## 商品仕様変更のご案内

さて、このたび弊社商品「RMスマイル」及び「RMフラット」が一部仕様変更となりますのでご案内させていただきます。  
詳細につきましては下記の通りとなっております。何卒ご理解を賜りますようお願い申し上げます。

【対象製品】（エクステリア商品総合カタログ 2023-2024 掲載）

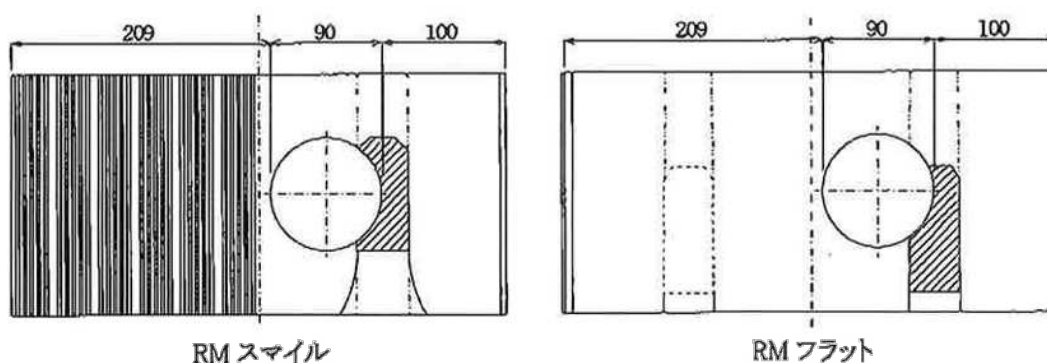
水抜きパイプ設置用削孔 90φをブロック中心から右へ54.5mmずらした位置に変更
